Configuraciones de prioridad del pool DCM/D9036/VSM Statmux

Este documento describe las medidas adicionales tomadas por Cisco para evitar la confusión con los clientes en la Configuración de prioridad dentro de un Statmux (SMX) puesto con el equipo de Cisco.

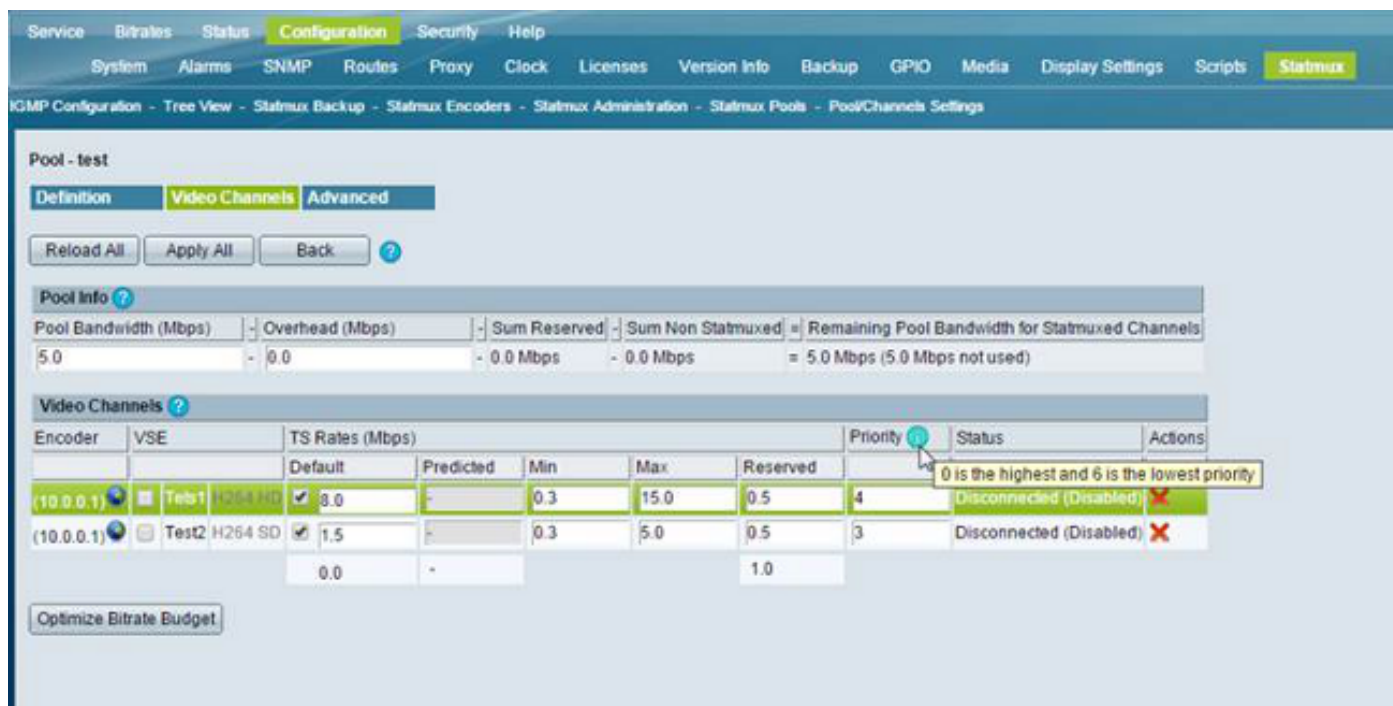
El manual de Cisco DCM no fue puesto al día correctamente en el comportamiento cambiado para D9036 DCM SMX para las versiones 10.30 DCM y posterior.

Desafortunadamente, no es posible armonizar los diseños en ambos Productos por los motivos de compatibilidad con la base instalada. Sin embargo, una serie de actualizaciones se implementa en las versiones futuras para evitar cualquier confusión en esta Configuración de prioridad dentro de una configuración SMX, que se describen en este documento.
